**Technical Bulletin**

## Cinghie Micro-V® 5 e 6 PK per motori Renault

<b>RIFERIMENTO GATES:</b>	<b>Varie cinghie Micro-V® XF /Kit K015PK1750</b>
<b>MARCA:</b>	<b>RENAULT</b>
<b>MODELLO:</b>	Clio, Kangoo, Laguna, Logan, Megane, Modus, Scenic, Thalia
<b>MOTORE:</b>	1.4, 1.6, 1.8, 2.0 Petrol, 1.5 DCi
<b>CODICE MOTORE:</b>	F4P, F4R, F5R, K4J, K4M, K7J, K7M, K9K

Fig. 1

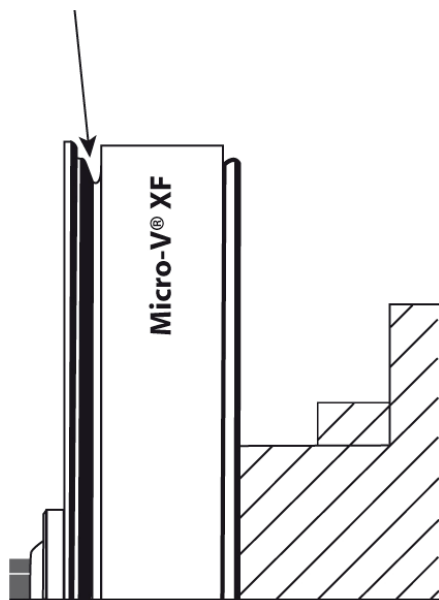
- Senza aria condizionata:
  - o Se la pompa del servosterzo è guidata da una cinghia: la cinghia deve essere posizionata sul lato interno delle puleggie (Fig 1)
  - o Se la pompa del servosterzo funziona ad energia elettrica (non inclusa nella trasmissione a cinghia): la cinghia deve essere posizionata sul lato esterno delle puleggie (Fig. 2)
- Con aria condizionata:
  - o La cinghia deve essere posizionata sul lato esterno delle puleggie (Fig. 2)

Fig. 2

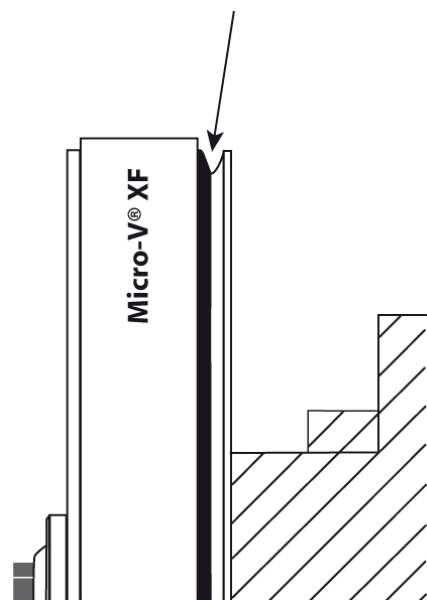
- o La cinghia deve essere posizinata sul lato esterno delle puleggie (Fig. 2)

- o La cinghia deve essere posizionata sul lato esterno delle puleggier (Fig. 2)

In base alle suddette evoluzioni, abbiamo modificato le nostre indicazioni da 6PK1753 a 5PK1750.

Conseguentemente, il nostro kit K036PK1753, presente sul nostro catalogo 2007, ma non ancora disponibile, sarà ri-codificato in K015PK1750.
